Plausibilitätsprüfung

des Immissionsschutzgutachtens der Michael Herdt Ingenieure und
weiterer Antragsunterlagen

Erweiterung einer Anlage zum Halten von Masthähnchen

Antrag auf Erweiterung einer Anlage zum Halten von 76.425 Masthähnchen in der Gemarkung Metze, Flur 7, Flurstück 29/1, 34305 Niedenstein-Metze

Abbildung 1 - Zusammenstellung der Messergebnisse aus der Messreihe des LANUV

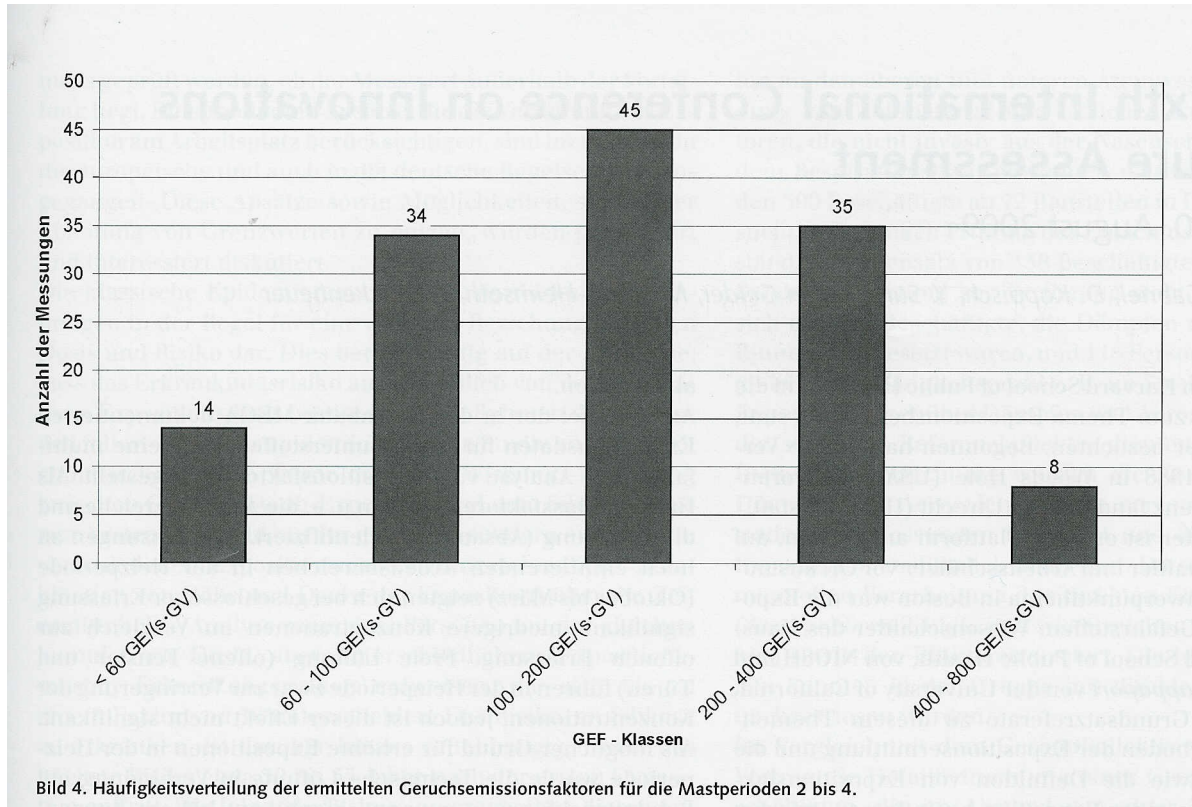
Diese Erkenntnis scheint nicht nur dem LANUV bekannt zu sein: Das Landesamt für Umwelt Brandenburg (LUA BB) hat die Emissionsfaktoren für diese Art der Tierhaltung 2009 auf 125 GE/(s*GV) erhöht.

Abbildung 2 - Abluftstrom ohne Gleichrichter (Umweltmodul)

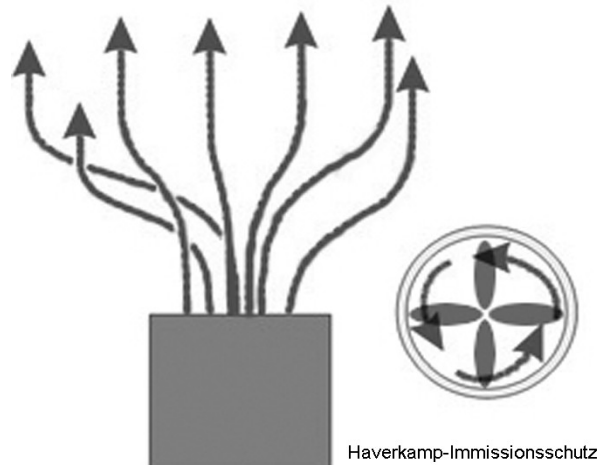
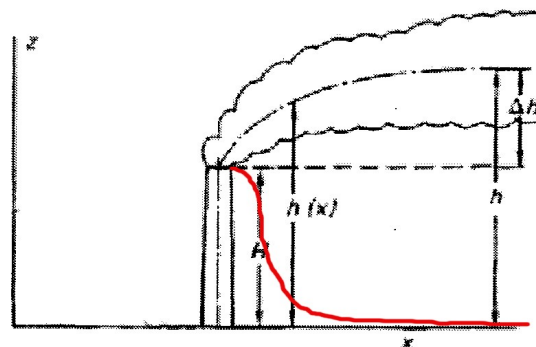
Bei turbulenter Strömung ist nicht die gesamte Energie gebündelt und als geschlossener Abluftstrom nach oben gerichtet, weshalb eine zweite Abluffahne entsteht, für die die Fahnenüberhöhungparameter nicht gelten. Sie ist dem Rezirkulationseffekt im Lee-Bereich des Schornsteins unterworfen und wird zum Boden geführt (s. Abb. 3).

Aus diesem Grund ist es unverzichtbar, den Abluftstrom vor dem Übergang in die Atmosphäre laminar nach oben auszurichten (durch Gleichrichter oder auch Umweltmodule genannt s. Abb. 4), sofern die Fahnenüberhöhungparameter in AUSTAL2000 angesetzt werden sollen.

Abbildung 4 - Durch Umweltmodul gleichgerichteter Abluftstrom

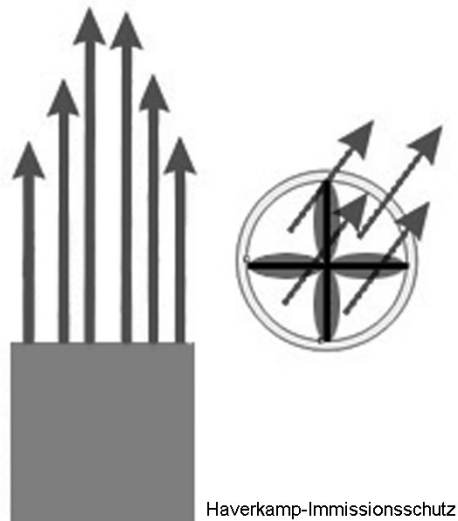
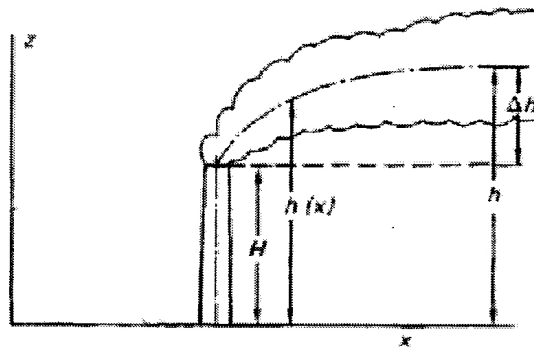
Bei laminar gerichteter Strömung ist die gesamte Energie des Abluftstromes in eine Richtung, nämlich senkrecht nach oben gerichtet – wie es in AUSTAL2000 berechnet wird.

Beim Übertritt in die Atmosphäre breitet sich diese zu einer größeren Abluffahne aus (s. Abb. 5).

Werden in die Ausbreitungsberechnung Abluffahnenüberhöhungparameter eingegeben, ohne dass durch technische Baumaßnahmen für einen laminaren Abluftstrom gesorgt wird, berechnet AUSTAL2000 ein Szenario, das wesentlich günstiger als die tatsächlich zu erwartende Immissionsbelastung ist.

Obwohl die Antragsunterlagen keinen Hinweis auf Gleichrichter enthalten, hat der Behördengutachter die Abluffahnenüberhöhung in Ansatz gebracht.
